改善箇所説明図

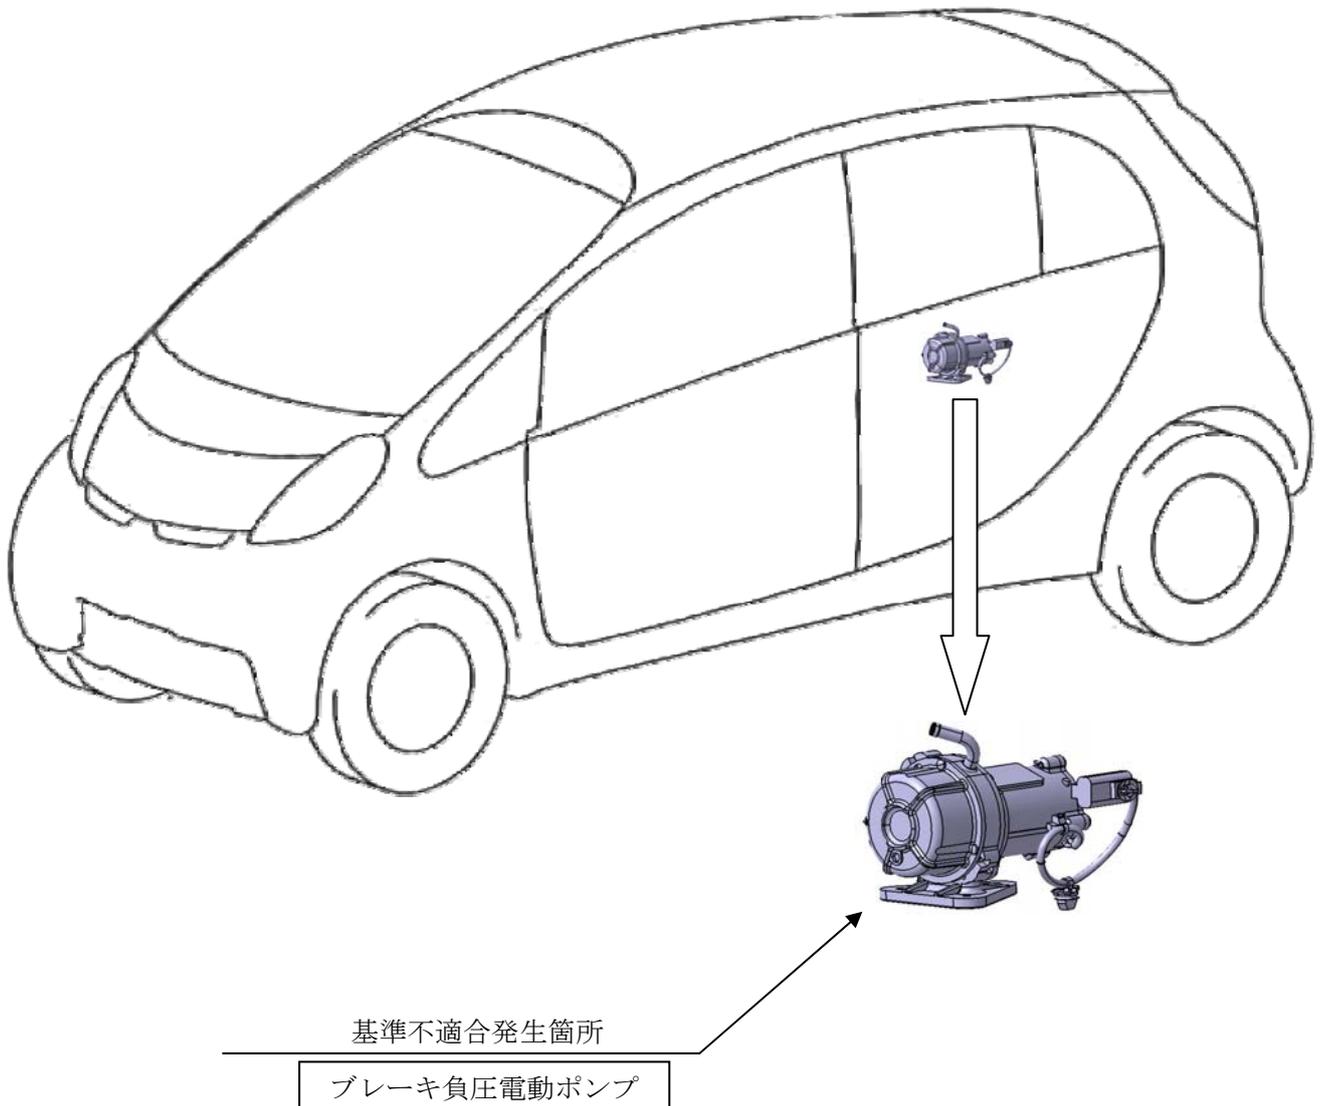
- ①ブレーキ倍力装置に負圧を供給するブレーキ負圧電動ポンプにおいて、内部のロータの加工が不適切なため、先端が鋭利な形状となっているものがある。そのため、そのまま使用を続けると、ロータの先端が欠け、負圧ポンプが作動せず、制動距離が長くなるおそれがある。
- ②ブレーキ倍力装置に負圧を供給するブレーキ負圧電動ポンプにおいて、内部のベーンの検査が不適切なため、加工工程で発生した亀裂があるものを組み付けたものがある。そのため、そのまま使用を続けると、ベーンが破損し、負圧ポンプが作動せず、制動距離が長くなるおそれがある。

全車両、当該ブレーキ負圧電動ポンプ一式を対策品に交換する。

注：図中の 内は、交換する部品を示す。
